平陆县 100MW 农光互补光伏发电项目

监理工程师通知单

编号: ZHJL-JLTZ-PL-150

2024 年 11 月 5 日建设单位、监理单位及总包单位对东郑 18 区验收整改后还存在以下质量问题:

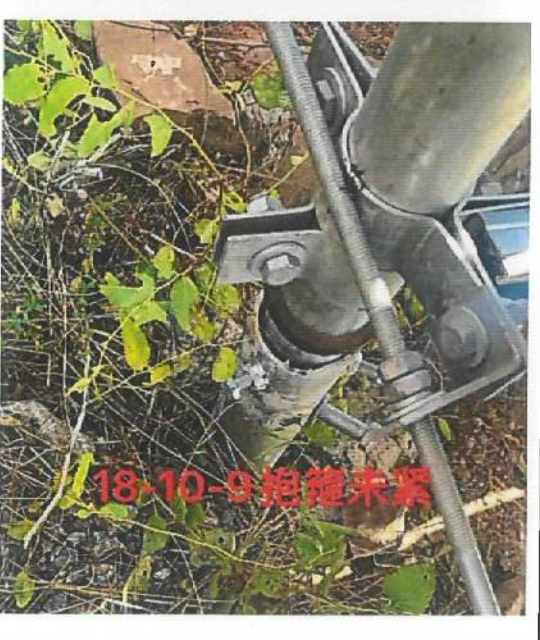
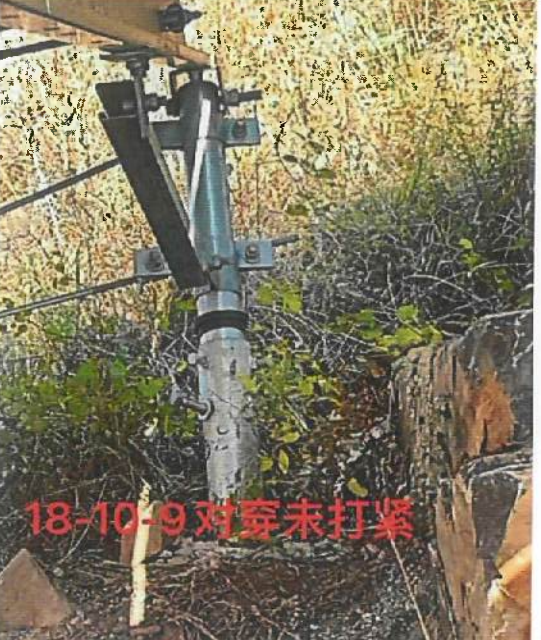
5	 18-10-8抱箍未紧	6	 18-10-15板下组件隐裂 (板子上无裂隙)
7	 18-10-10撑托间距大, 螺丝没拧紧	8	 18-10-4
9	 18-10-9抱箍未紧	10	 18-10-9对穿未打紧

11		12	
13		14	
请贵单位按照上述问题立即消缺整改。 请贵单位在收到本通知后进行立即整改，限<u>3个</u>工作日内将整改结果书面回复监理项目部。  项目监理机构（章） 专业监理工程师 总监理工程师 日期：2018/11/5
